Телевизоры LG 32",43",49" LH/LJ 51/52 не включается.

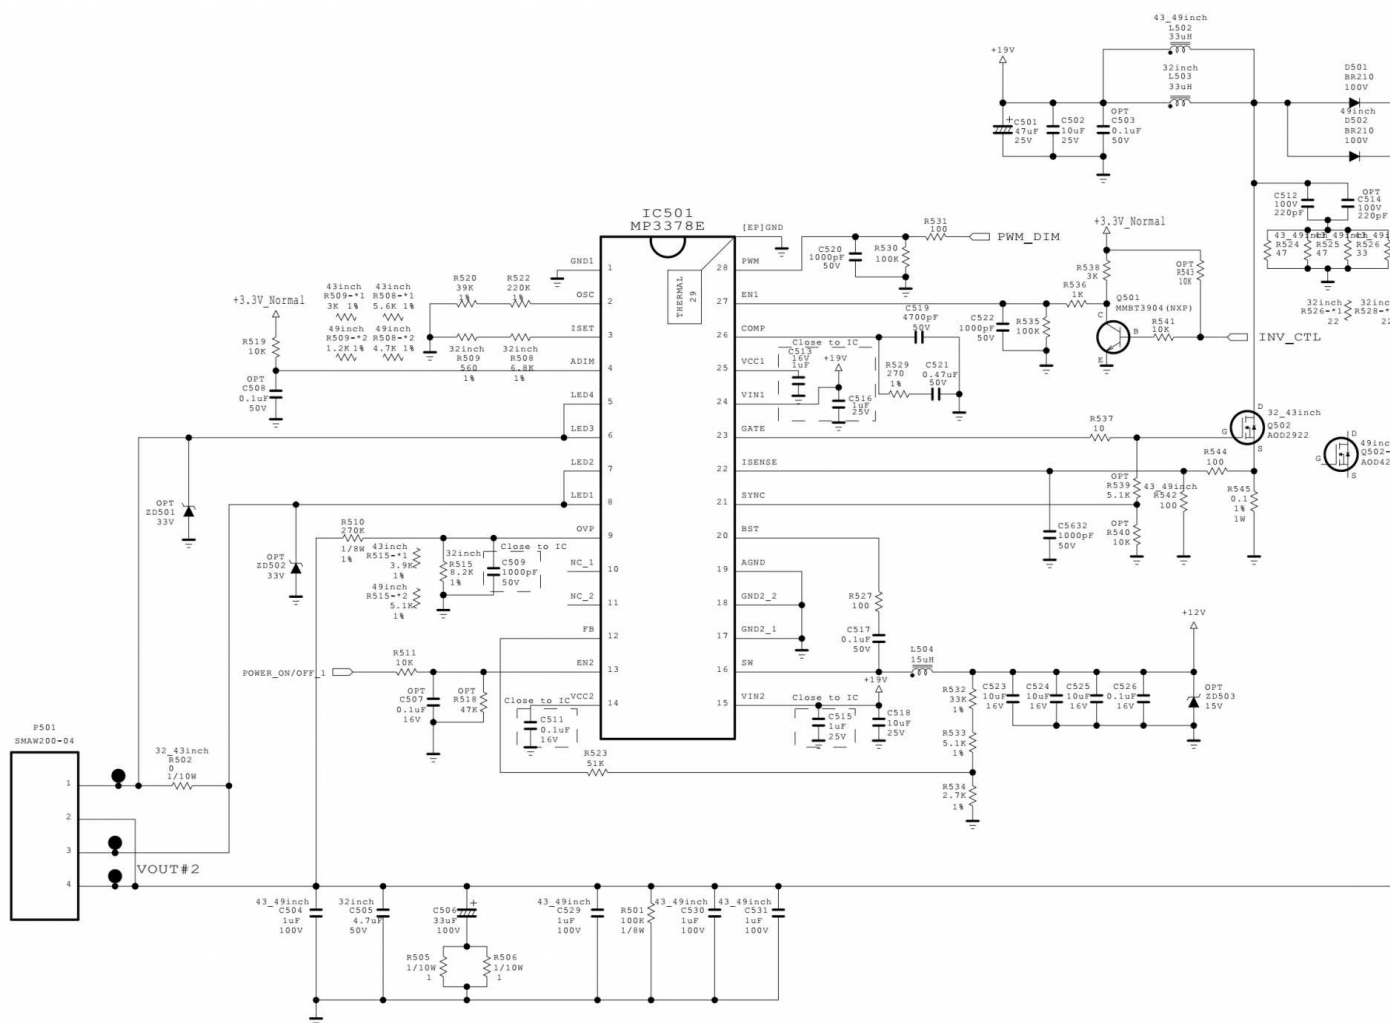
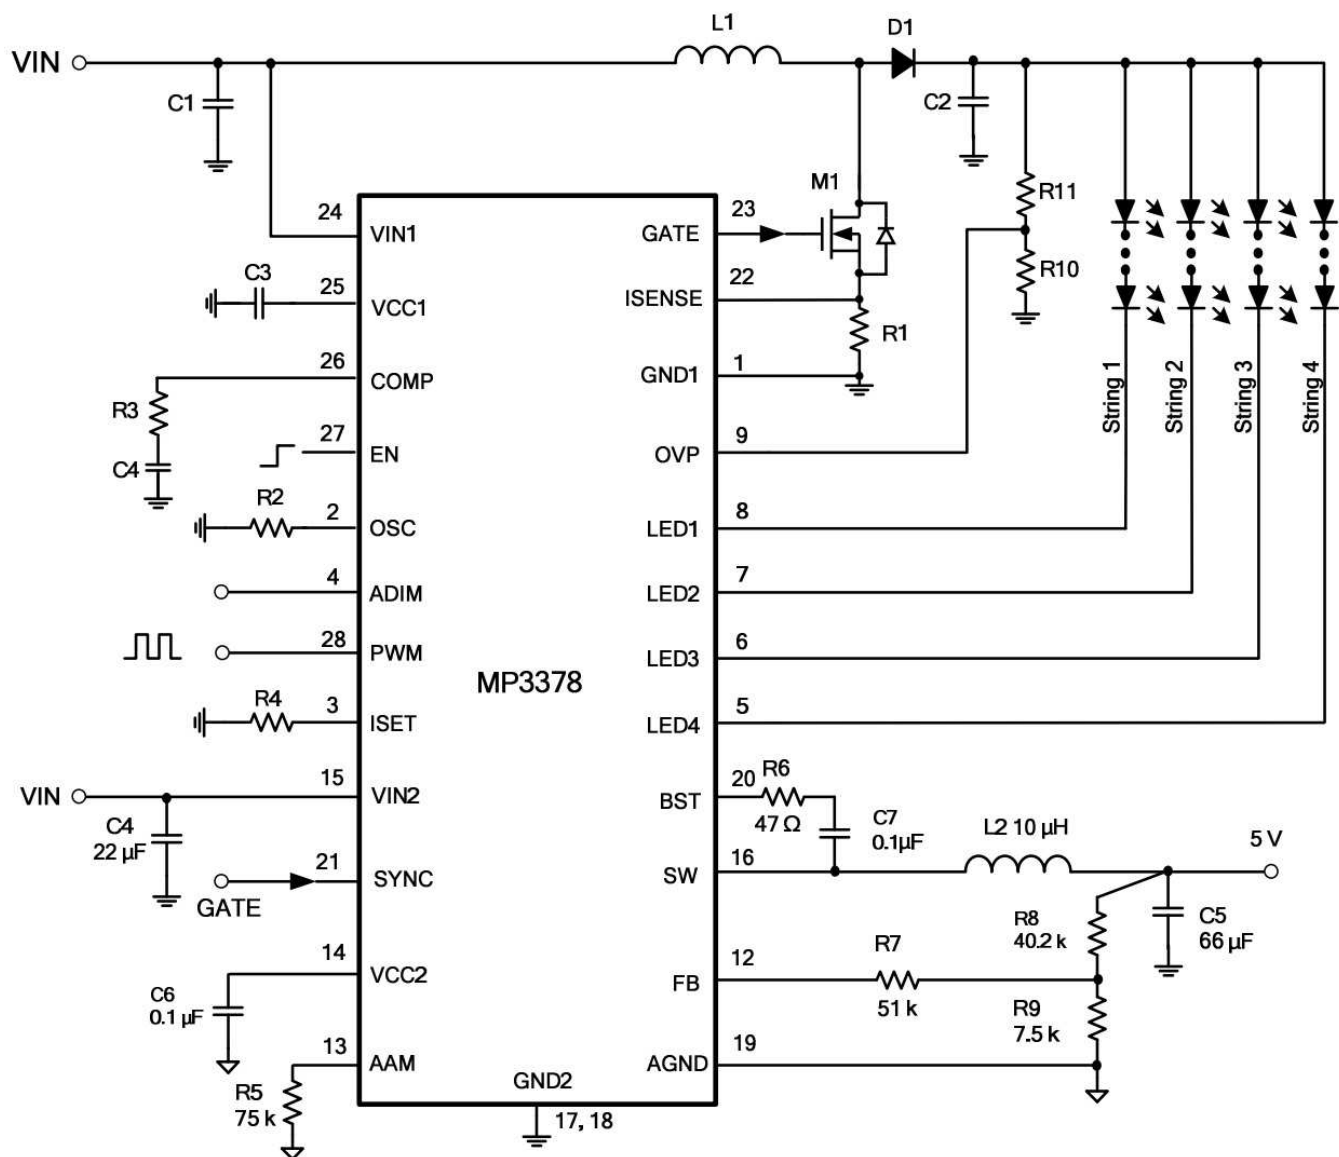
- Неисправность : Телевизоры LG 32",43",49" LH/LJ 51/52 шасси LD67C / LD76H не включаются из-за выхода из строя led-драйвера IC501 (MP3378 - p/n : EAN64131801) на main (короткое между 1 и 16 pin ic501).

- Решение : либо замена main, либо замена led-драйвера IC501 (MP3378 - p/n : EAN64131801) доработкой.

- Доработка : 1) необходимо выяснить какая плата main стоит в вашем телевизоре; 2) если стоят платы EAX67041506 (или новее) или EAX66805907 (или новее ), то необходимо заменить только IC501; 3) если стоят платы EAX66805906 (или старше) или EAX67041505 (или старше), необходимо заменить IC501, удалить R539,R511 и установить перемычку как на фото.
